ANÁLISE TÉCNICA E RESPOSTA AO RECURSO ADMINISTRATIVO IMPETRADO PELA EMPRESA ZETTA BRASIL ENERGIA LTDA.

Correspondência nº 019.2026-ENG – Recurso Administrativo

Análise Técnica da Eletrocar:

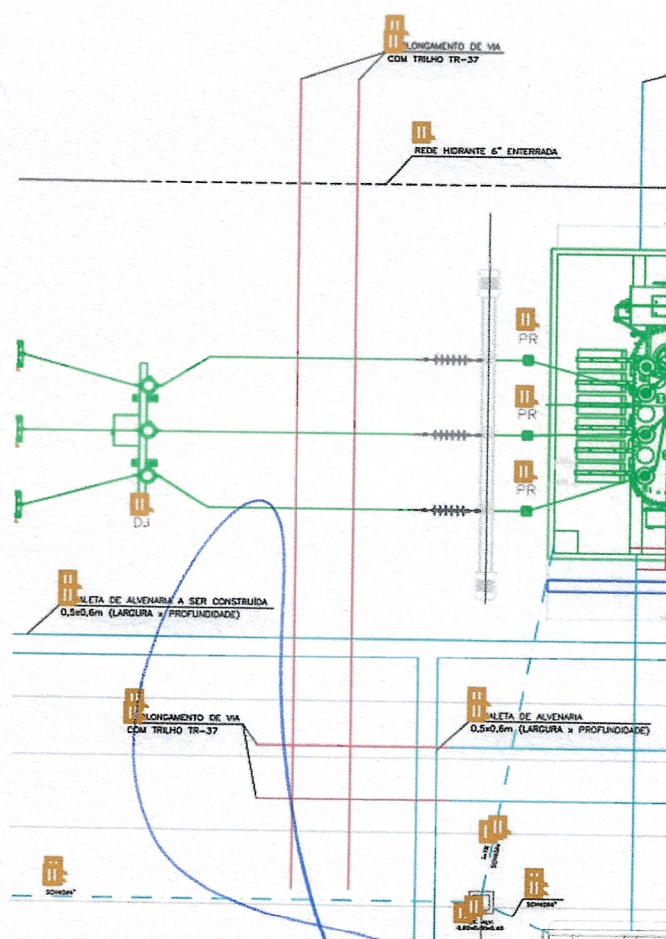
Considerando que as estruturas de concreto serão fornecidas pela Eletrocar, verificou-se que a proposta não contempla a execução de base para nenhum para-raios. Embora existam estruturas atualmente instaladas, observa-se que um conjunto apresenta diferenças de altura, circunstância que pode demandar a substituição desse conjunto, a fim de garantir a compatibilidade geométrica e os afastamentos previstos em projeto.

Ressalta-se que a necessidade de adequação foi apresentada na visita técnica e deve se confirmar na fase de elaboração do projeto executivo, oportunidade em que serão definidas as soluções de engenharia necessárias para assegurar a conformidade técnica da instalação.
